INFORMACIÓN ACLARATORIA DEL PROYECTO “ESTUDIO, DISEÑO, DESARROLLO DE PLANOS, CONSTRUCCIÓN, EQUIPAMIENTO Y FINANCIAMIENTO DEL COMPLEJO DEPORTIVO DE PENONOMÉ SECTOR MIRAFLORES FASE 1”

**INFORME TÉCNICO DE EVALUACIÓN DE INFORMACIÓN
COMPLEMENTARIA**
Nº -212-2023

NÚMERO DE EXPEDIENTE: DEIA-II-F-100-2023

PROYECTO: “ESTUDIO, DISEÑO, DESARROLLO DE PLANOS, CONSTRUCCIÓN, EQUIPAMIENTO Y FINANCIAMIENTO DEL COMPLEJO DEPORTIVO DE PENONOMÉ UBICADO EN LA PROVINCIA DE COCLÉ, DISTRITO DE PENONOMÉ, CORREGIMIENTO DE PENONOMÉ CABECERA, SECTOR MIRAFLORES, FASE I”.

Fig. 1

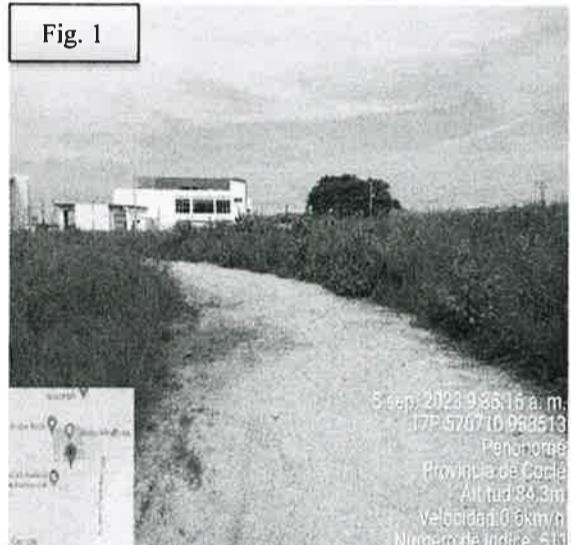
Considerando los cambios descritos en respuesta a primera nota aclaratoria, técnicos de la Dirección de Evaluación de Impacto Ambiental nos solicitaron (vía telefónica) realizar re-inspección al proyecto, específicamente para corroborar la línea base del área de la nueva ubicación de la PTAR dentro del polígono del proyecto y de la ubicación del punto de descarga sobre la Quebrada Sin Nombre.

Fig. 1 y 2: Se puede observar las características del nuevo sitio propuesto para la construcción de la PTAR, dentro del polígono del proyecto. También se observa los participantes de la re-inspección.

Fig. 3

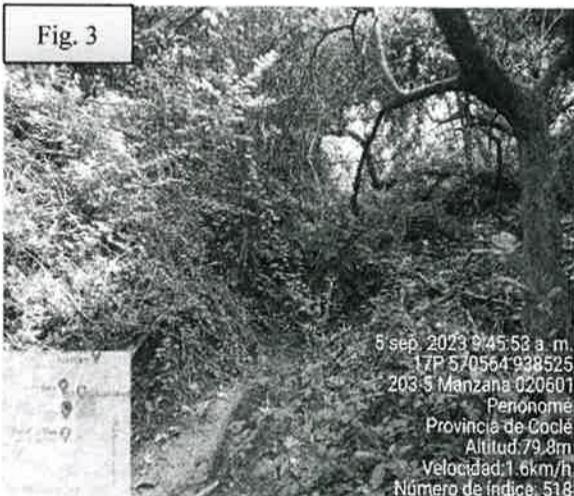
Observación 2: Se observa que actualmente la Quebrada Sin Nombre cuenta con un flujo bajo de agua.

Fig. 3 y 4: Se puede observar las características de la Quebrada Sin Nombre, la cual cuenta con un flujo bajo de agua.

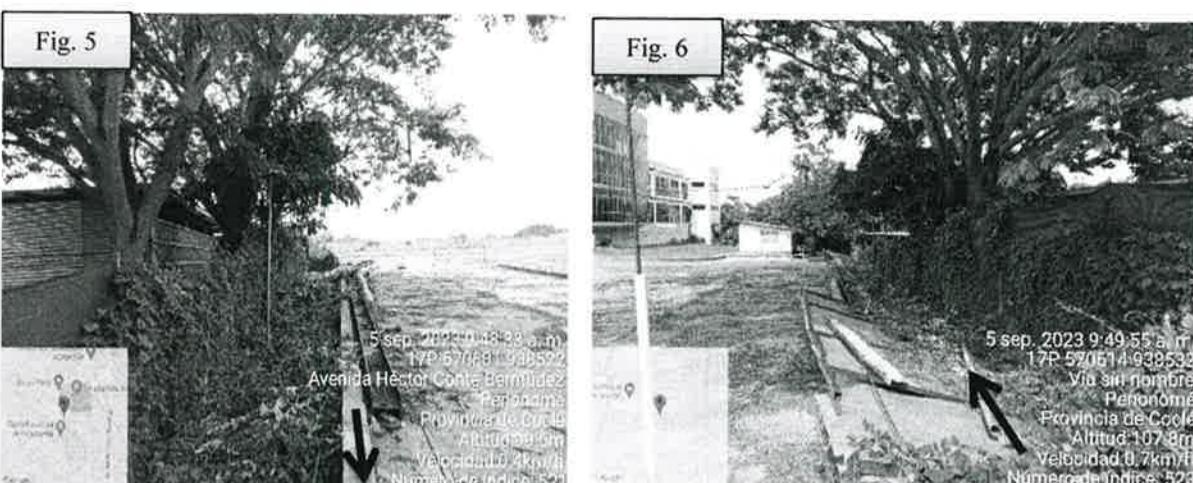
Observación 1: La Quebrada Sin Nombre se ubica fuera del polígono del proyecto, del cual se observó están construyendo un tramo de carretera colindante al polígono del proyecto y nos indican que transversal a dicha carretera existe un tramo de servidumbre pública entre el proyecto en construcción de la nueva policlínica de Penonomé y el edificio del Órgano Judicial. Dicho tramo de servidumbre pública es el que proponen utilizar para la línea de conducción para las descargas de las aguas residuales tratadas en la Quebrada Sin Nombre.

Fig. 5 y 6: Se puede observar las características de la servidumbre pública indicada en la re-inspección.

Fig. 7: Se observan las coordenadas tomadas durante la inspección, ubicación de la PTAR, servidumbre publica, Quebrada Sin Nombre. Igual se aprecian los proyectos existentes en el entorno.

- a. Indicar en un plano con coordenadas en DATUM WGS84 el recorrido de la línea de conducción desde la PTAR hasta el punto de descarga sobre la Quebrada Sin Nombre, desglosando que tramo (metros lineales) se ubica dentro del polígono del proyecto, carretera en construcción y servidumbre pública.

- c. Indicar si ya cuenta con autorización de la entidad correspondiente para el uso de servidumbre pública para la instalación de la línea de conducción desde la PTAR hasta el punto de descarga sobre la Quebrada Sin Nombre.
